仕様変更のご案内

XA/H6/XWシリーズ 非常停止用押ボタンスイッチ

φ16 XA シリーズ、φ16H6 シリーズ、φ22 XWシリーズ 非常停止用押ボタンスイッチにおいて、端子の表面処理（メッキ）変更についてご案内いたします。

変更内容

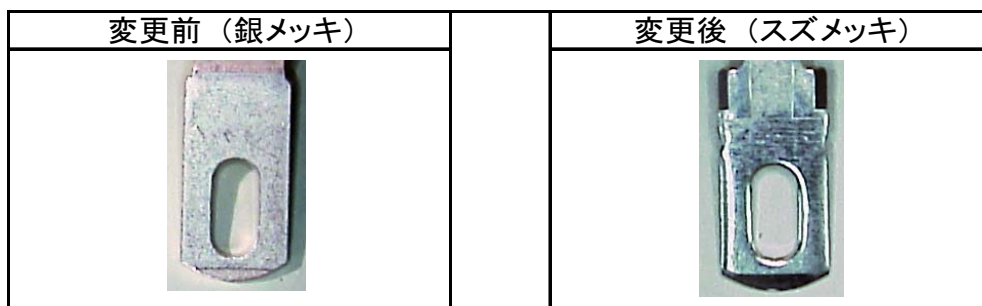
端子の表面処理（メッキ）を銀（Ag）メッキからスズ（Sn）メッキに変更いたします。色の変化はほとんど認められませんが、変更後は光沢があります。
